Reactienota

Behorend bij het Inpassingsplan Railterminal Gelderland

Figuur: Doorsnede Waldeel 3

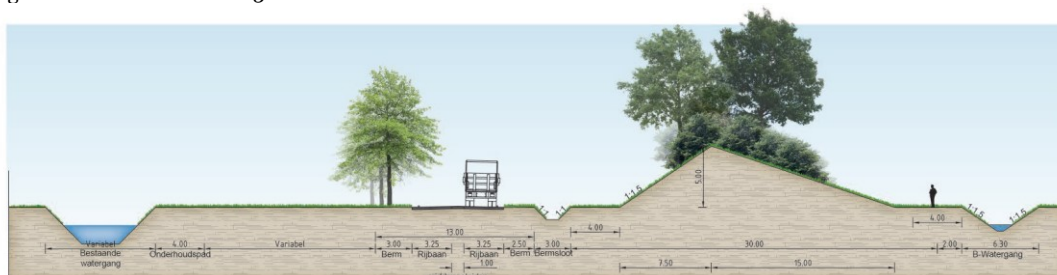
Indieners maken zich zorgen over visuele hinder bij realisatie van de terminal en hebben vragen over de landschappelijke inpassing van de grondwal. In de concept-Gebiedsvisie Knoop 38¹² is de ambitie opgenomen om de infrastructuurbundel ruimtelijk eenduidig en robuust te begrenzen aan de noordzijde en daarmee de grens met het landelijk gebied voor lange termijn vast te leggen. Dit in de vorm van een fysieke en landschappelijke maatregel waarbij grondwallen en bomenrijen worden aangebracht ter hoogte van de terminal en de nieuwe ontsluitingsweg, daar waar mogelijk en wenselijk aangevuld met recreatieve en ecologische elementen. De concept-gebiedsvisie is niet bestuurlijk vastgesteld, maar vormt wel het vertrekpunt voor de landschappelijke inpassing van de RTG, de ontsluitingsweg en water compenserende maatregelen. Voor het inpassingsplan is dit verder uitgewerkt in een landschapsplan van Pouderoyen, opgenomen als bijlagen bij de toelichting van het inpassingsplan. Op onderstaande afbeeldingen zijn de doorsneden van de grondwallen ter hoogte van de RTG (waldeel 3) en de ontsluitingsweg (waldeel 4) opgenomen.

De grondwal wordt 30 meter breed en 5 meter hoog. De hoogte van de grondwal is vastgelegd in de regels van het inpassingsplan. Op het bovenste gedeelte van de grondwal (talud) komt een bosplantsoen. Het wordt een meerrijige aanplant bestaand uit snellere en langzamere groeiers, waardoor er een gemêleerde en dichte aanplant ontstaat, die uit zal groeien tot een hoogte van 6 meter. Gegeven de walhoogte zal het afschermdende effect van wal en bosplantsoen tot een hoogte van 11 meter reiken. Dit is voldoende om de gestapelde containers bij de RTG visueel af te schermen.

2.5.2 Fietsveiligheid

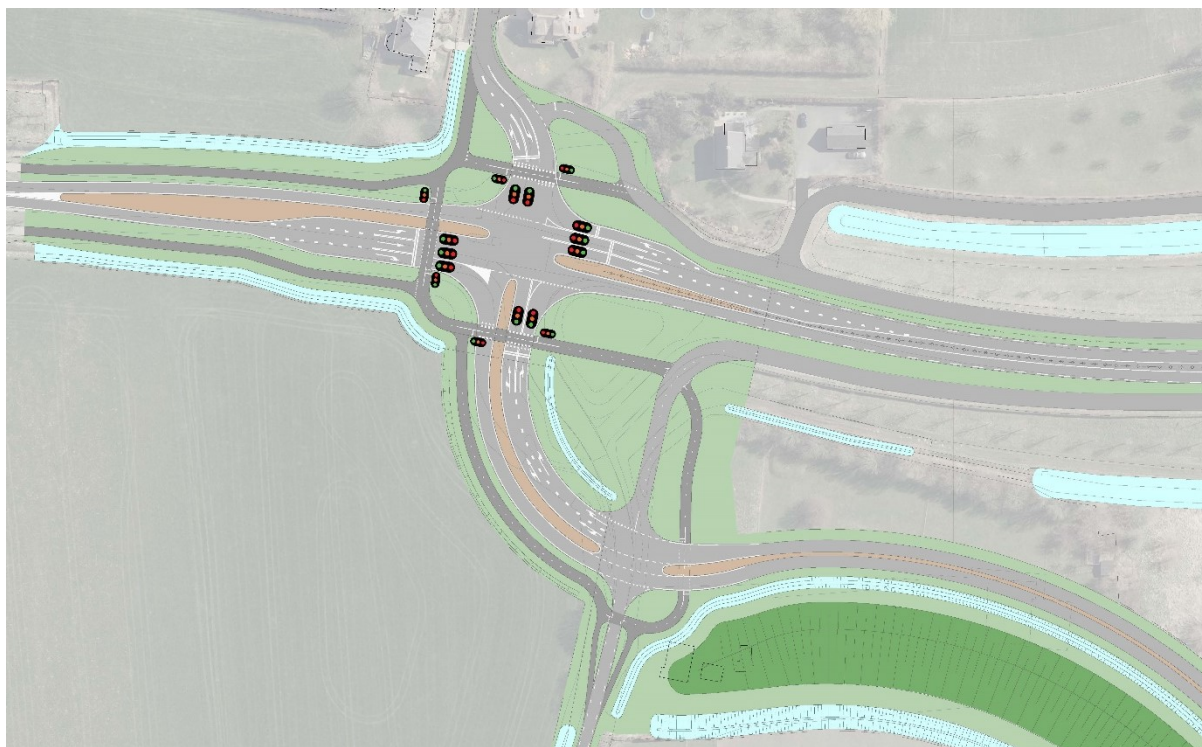
Er wordt door indieners met name aandacht gevraagd voor fietsverkeer dat mogelijk kruist met aan- en afrijdend bestemmingsverkeer voor de terminal. Indieners betogen dat de in de toekomst beoogde oplossingen in en buiten het kader van Knoop 38 aantonen dat alleen een ongelijkvloerse kruising voldoet. Voor het realiseren van een verkeersveilige situatie voldoet de aanpassing van het kruispunt aan Rijksweg Zuid, zoals voorligt in het inpassingsplan. Inpassing van een ongelijkvloerse kruising wordt verder onderzocht in het kader van Knoop 38. Deze inpassing kan alleen worden ingepast bij een herinrichting van de gehele Rijksweg Zuid, tot aan de rotonde 'Omlypasingel'.

Voor het fietsverkeer van en naar Valburg en Reeth geldt dat ter hoogte van de ingang van de terminal is voorzien in gescheiden wegen voor lokaal en bestemmingsverkeer. Daar is geen nadere voorziening nodig. Ter hoogte van de nieuwe kruising Rijksweg Zuid met de Reethsestraat kán het fietsverkeer op basis van het voorliggende ontwerp “geregeld kruisen” met het bestemmingsverkeer, door over een extra aan te leggen fietspad noordwaarts te rijden naar de hoofdfietsroute en dan bij de verkeerslichten over te steken. Het alternatief, de kortste route, kruist de nieuwe ontsluitingsweg weliswaar zonder verkeerslichten, maar via een zogenoemde midden geleider tussen de twee rijbanen. Hierbij kan de fietser in 2x de ontsluitingsweg oversteken.
